ÚZEMNÍ PLÁN MĚSTA BRNA

Textová část odůvodnění **Příloha č. 4**
kapitola 18

ROZHODNUTÍ O NÁMITKÁCH

b) Veřejná projednání Návrhu ÚPmB z roku 2020 (červen)

NÁVRH ÚZEMNÍHO PLÁNU ze dne 24.3.2020

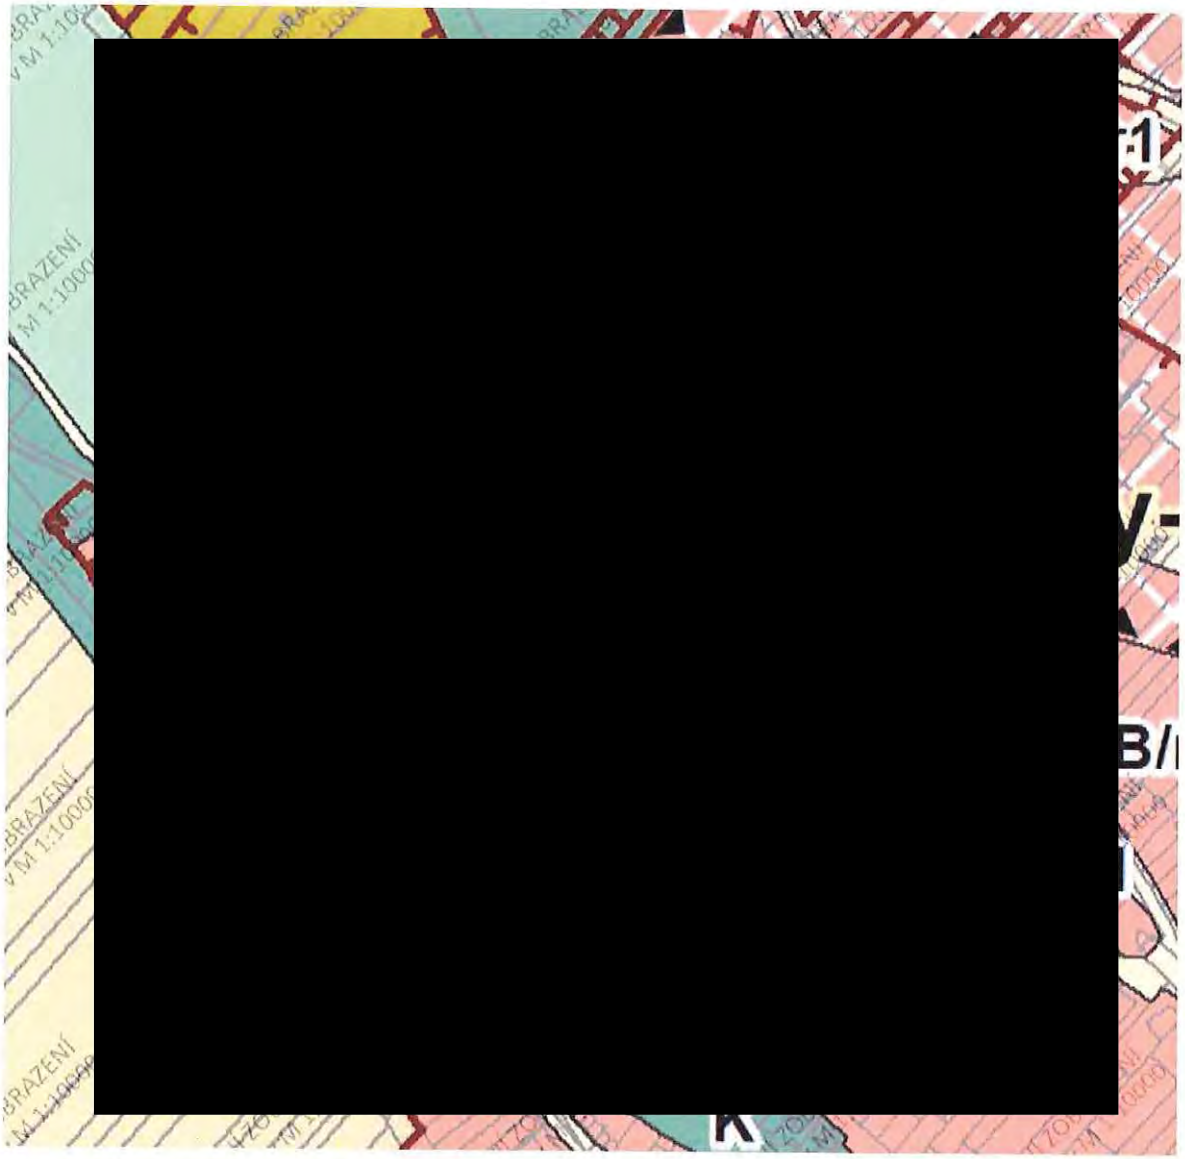
Řešené území leží v ploše B/r1 a I – plochy bydlení/ struktura zástavby rezidenční/ výšková úroveň 3-7m a I - plocha zahrádek.

Námitka číslo 1 (zákres)

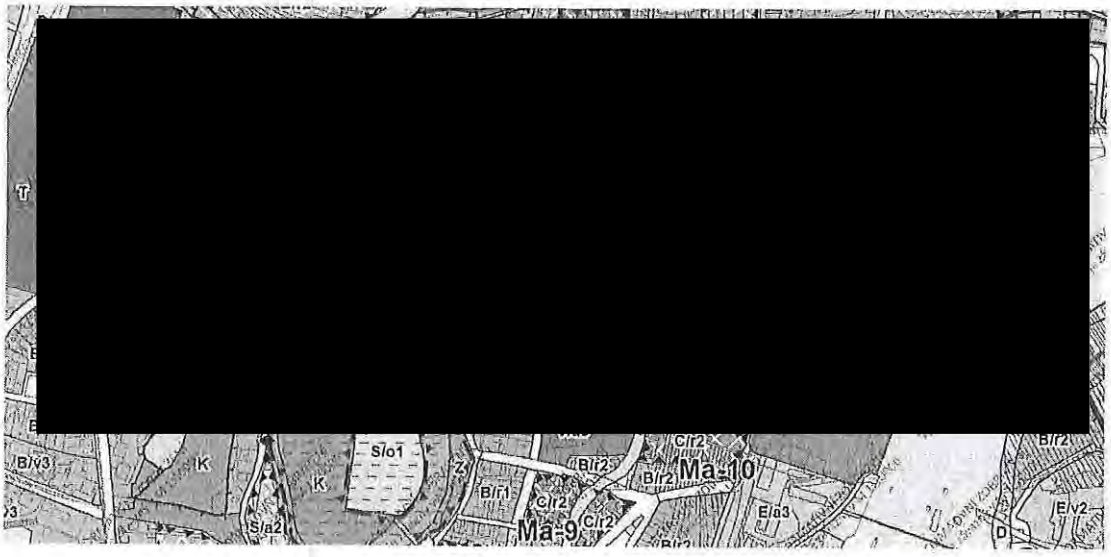
Vlastník si závěrem dovoluje uzavřít, že dle jeho názoru povede předložený návrh nového územního plánu ke zhoršení kvality a pohody bydlení, tím pádem osobního života stávajících obyvatel, což je v přímém rozporu s textovou částí nového územního plánu města Brna, kde je zvýšení kvality života vysloveně zmíněno. Ke stejnému závěru lze dojít i na základě hodnotící přílohy k novému územnímu plánu města Brna a relevantních ustanovení stavebního zákona. Vzhledem k výše uvedenému Vlastník prostřednictvím této námitky žádá o přehodnocení a přepracování zamýšlené změny, tak aby předmětné pozemky byly vymezeny v ploše označené jako B/r2.
